## Luiga lumbi VEE2144720 vaatlus

Vaatleja Marko Vainu, vaatluse aeg 20.07.23.

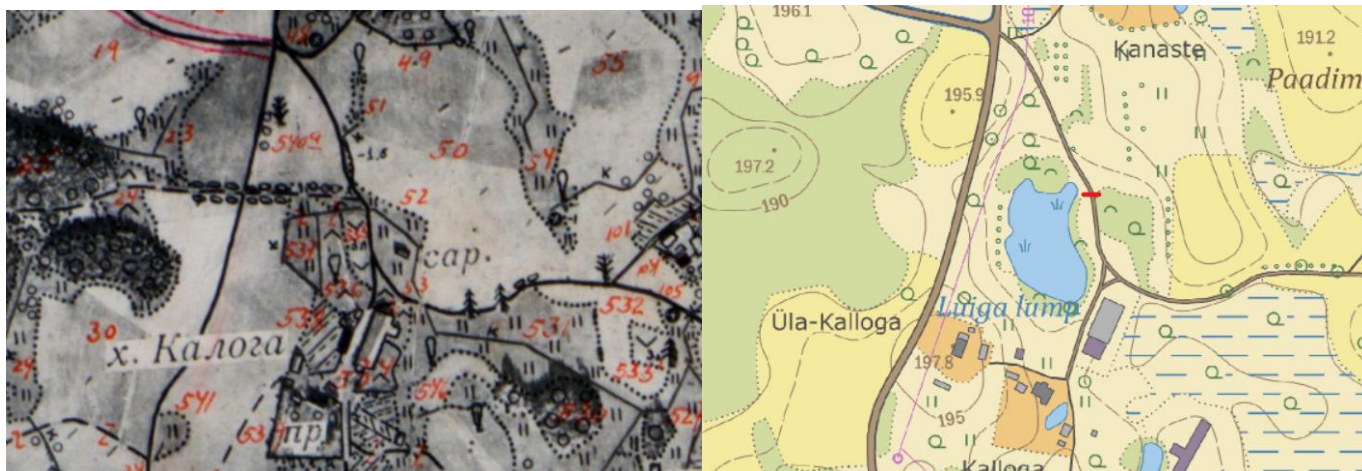
Tüüp EELISes: paisjärv, aga paisu EELISes pole. Järve pole 1949. aasta fotoplaanil:

Seisuveekoguna on käsitletav küllalt selgepiiriline vabaveeline osa praeguse ruumikuju kaguosas (**ETAKis võiks ruumikuju korrigeerida**):

Väljavoolutruup lumbist on aga ruumikuju kirdesopis. Vabast veest 60 m kaugusel. Soos oli kõrge taimestiku vahel voolunõva keeruline tuvastada, aga kaldaerofotode põhjal voolab vesi kevadeti vabaveelisest osast põhja poole truupi. Vaatluse vesi truubini ei ulatunud ning jäigi sellest 60 m kaugusele:

Järeldus: Järv paikneb lohus, mida keskmise veetaseme juures üldse midagi ei paisuta ning suurvee ajal on järvest väljavool läbi sirge truubi. Seega oleks õigem muuta tüüp **tehisjärveks**.
